**OGGETTO: I.D. VIP 2744 trasmissione parere n. 1555 CTVA del giorno 11 luglio 2014. Verifica di Assoggettabilità VIA - Centrale di Splanise (CE) progetto per le coperture fisse di due serbatoi presso l'area serbatoi GVR modulo 1 e modulo 2., proponente: Calenia Energia S.p.A.**

Parere n. 1555 del 11 Luglio 2014

<b>Progetto:</b>	<p style="text-align: center;"><b>Verifica di Assoggettabilità VIA art. 20 D.Lgs n. 152/2006</b></p> <p style="text-align: center;"><b>Realizzazione di due tettoie presso la Centrale di Sparanise (CE) ciclo combinato da 800 Mwe</b></p>
<b>Proponente:</b>	<p style="text-align: center;">Società Calenia Energia</p>

Planimetria Generale del Sito e Posizionamento Previsto delle Tettoie di Copertura per l'Area di Stoccaggio Materie Prime Ausiliarie

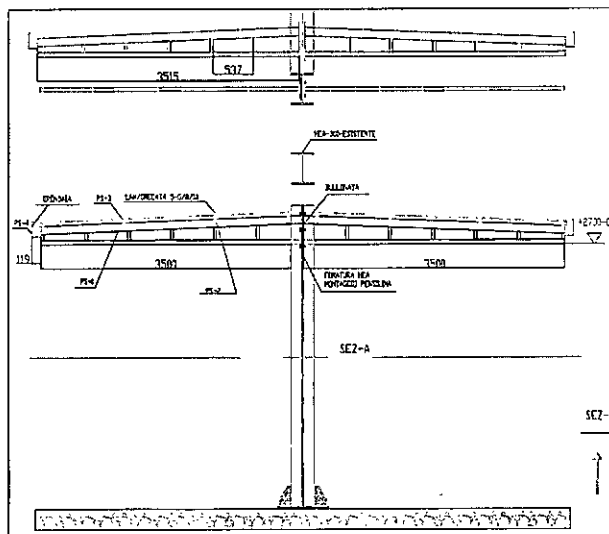
**CONSIDERATO** che il progetto proposto prevede l'installazione di due nuove tettoie a copertura dell'area di stoccaggio materie prime ausiliarie.

Le tettoie di copertura saranno realizzate in lamiera grecata zincata (5G SP8/10), con tubolari in ferro FE360 SP.30/10 e bullonate alle piantane HEA esistenti tramite foratura passante; andrà infatti ad incastrarsi nell'esistente struttura in ferro, che di fatto costituirà il telaio della tettoia.

Tali pensiline andranno a coprire le piazzole asfaltate in cui sono attualmente stoccate le materie prime ausiliarie. Ogni tettoia avrà dimensioni 7,1 m x 8,3 m.

- Tralicci tubolari 80 x 40 mm 3.5 ml;
- Intermedi tubolari 60 x 40 mm 8 ml;
- Lamiera di copertura 57 mq;
- Gronde pluviali 8 ml.
